DETERMINAZIONE DEL DIRIGENTE SERVIZIO VIA/VINCA 29 ottobre 2024, n. 660

**[ID VIP 11165] - Progetto di un impianto agrivoltaico denominato "CORIGLIANO 43.8", di potenza pari a 54,40 MW e delle relative opere di connessione alla RTN, da realizzarsi nei Comuni di Corigliano D'Otranto, Cutrofiano, Sogliano Cavour, Secli, Aradeo, Galatone e Galatina (LE).**

**Istanza per il rilascio del Provvedimento di VIA statale ex art. 23 del D.lgs. n. 152/2006 e ss.mm.ii.**

Relazione tecnica a supporto dell'istruttoria sul progetto  
**ID\_VIP 11165**

Figura 1: individuazione area di intervento e suddivisione sottocampi (elaborato di progetto)

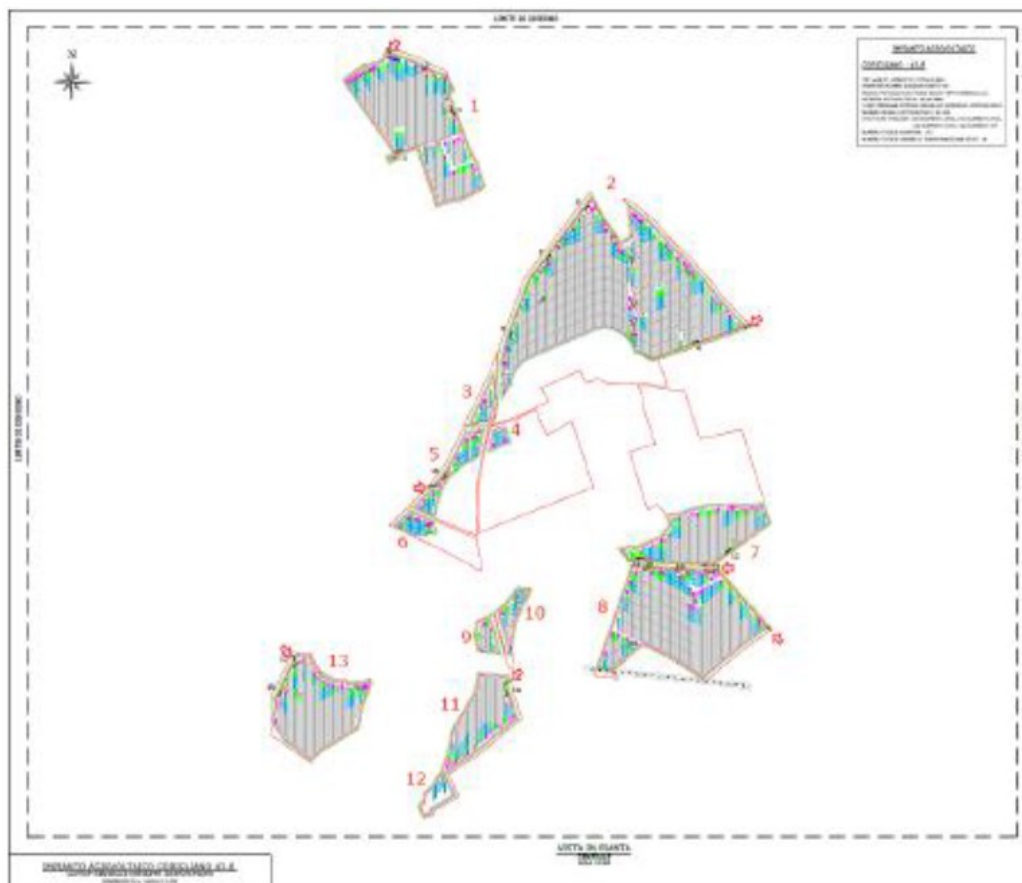
L'impianto agrivoltaico in oggetto, di potenza in DC di 54.404,00 kWp e potenza di immissione massima pari a 43.800,00 kW, è costituito da 18 sottocampi (18 cabine di trasformazione AT/BT).

L'impianto sarà realizzato con 558 strutture (tracker) in configurazione 2x56 moduli, 191 strutture (tracker) in configurazione 2x28 moduli, 195 strutture (tracker) in configurazione 2x14 moduli e 182 strutture (tracker) in configurazione 2x7 moduli in verticale con pitch pari a 9,85 m. In totale saranno installati 81.200 moduli fotovoltaici monocristallini della potenza di 670 Wp.

Figura 3: piantumazione tra i filari e fascia perimetrale ad uliveto

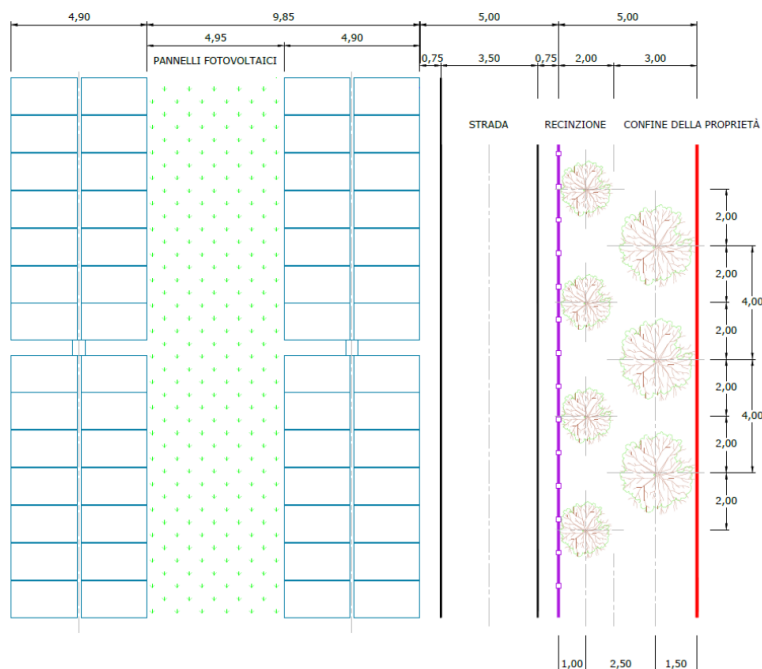
Il progetto prevede la realizzazione di una fascia perimetrale ad uliveto larga m 5 da realizzare tra il confine di proprietà e la recinzione dell'area di impianto che consentirebbe di mitigare l'impatto visivo dell'impianto. Si ritiene che le modalità di intervento sopra descritte siano **compatibili** con le necessità di tutela della biodiversità, del patrimonio culturale e del paesaggio rurale.

Il progetto prevede la realizzazione di una fascia perimetrale ad uliveto larga m 5 da realizzare tra il confine di proprietà e la recinzione dell'area di impianto che consentirebbe di mitigare l'impatto visivo dell'impianto.
